島根原子力発電所 2号炉 原子炉制御室等 (コメント回答)

令和 2 年 10 月
中国電力株式会社

1. 審査会合での指摘事項に対する回答 指摘事項一覧

図23-2 中央制御室内に取込まれた放射性物質による被ばく(FCVSを使用して事象を収束)

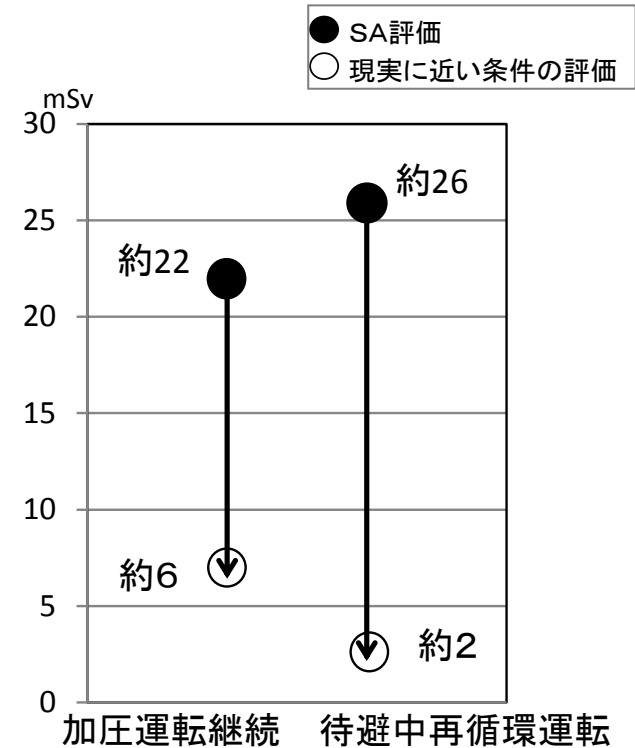
中央制御室換気系運転モードの再循環運転と加圧運転について、再循環運転ではインリーク時に換気系のフィルタに期待せず、S AではS G Tフィルタに期待しないなど、保守的な条件の下で評価しているため、現実に近い条件の下での評価をした場合には、再循環運転と加圧運転の評価結果の差がどの程度縮まるのか、あるいは評価結果が逆転することはないのか整理して説明すること。その結果、仮に再循環運転と加圧運転に大きな差がない場合には何を根拠に運転モードを選択するのかを明確にすること。

図23-2のとおり、SA評価では、再循環運転に切り替える方が被ばくが多くなるが、現実に近い条件の評価の結果、再循環運転に切り替える方が被ばくが減少した。これは、加圧運転継続では希ガス濃度が比較的高い外気取入口から外気を取り込むため被ばくの減少が限定的であったのに対し、再循環運転では希ガス濃度が比較的低いバウンダリ境界のうち放出点から最遠方からのインリークを考慮したことにより被ばくが大きく減少したことによる。

図24-1 中央制御室換気系 (給気ライン) 加圧運転時の系統概要図

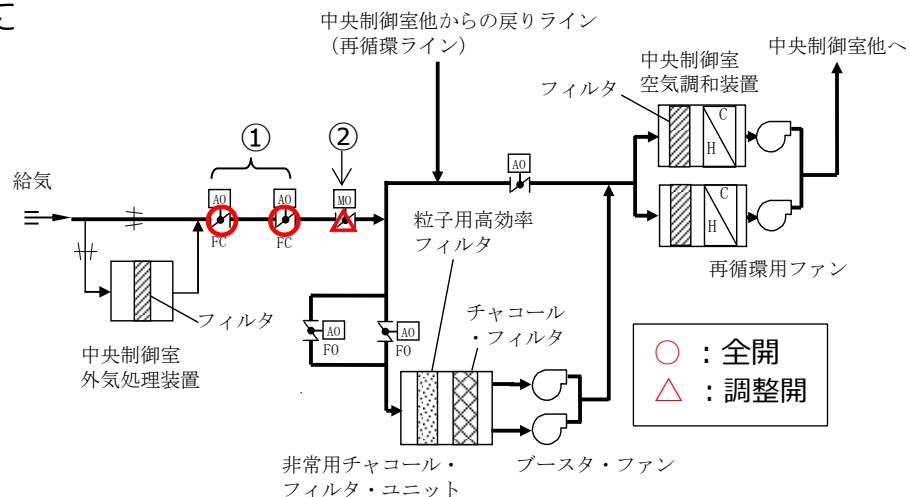
再循環運転から加圧運転に変更する手順について、現場操作により給気隔離ダンパを全開にする運用について、なぜ現場で実施するのか換気系放射線異常高等による換気系隔離信号との関係を踏まえて考え方を明確にすること。

S A 時の中央制御室換気系の運用にあたっては、給気隔離弁を全開状態に維持する必要があるが、換気系隔離信号の発生により給気隔離弁が自動で全閉し系統構成を阻害することがないように、現場にて手動ハンドルにより給気隔離弁を強制的に全開状態としたうえで、外気取入調節弁を中央制御室から手動操作し、調整開にして加圧運転へ、また、全閉にして再循環運転へ切り替えることが可能な設計としている。

給気隔離弁は空気作動式で通常時全開 (フェイルクローズ設計) としており、放射線異常高等の換気系隔離信号が発生した場合、自動で全閉し、通常運転 (外気取入運転) から再循環運転に切り替わる設計としている。

駆動源喪失が想定される S A 時は、フェイルクローズ設計のため給気隔離弁は全閉となっており、中央制御室からの開操作ができず、系統構成を再循環運転から加圧運転へ切り替えるためには、現場にて給気隔離弁を全開操作する必要がある。駆動部に設けている手動ハンドルによる給気隔離弁の強制開操作は、中央制御室からの動作信号、自動隔離信号あるいは駆動源喪失による動作よりも優先されるため、確実に当該弁の全開状態を維持し、加圧運転を継続することが可能である。

外気取入調節弁は、電気作動式で通常時全開としており、中央制御室からの手動操作により開閉可能な設計としている。

外気取入調節弁は、常設代替交流電源設備からの給電が可能な設計としているため、S A 時に、中央制御室からの手動操作により、流量調整のため調整開にして加圧運転へ、又は、全閉にして再循環運転へ切り替えることが可能である。
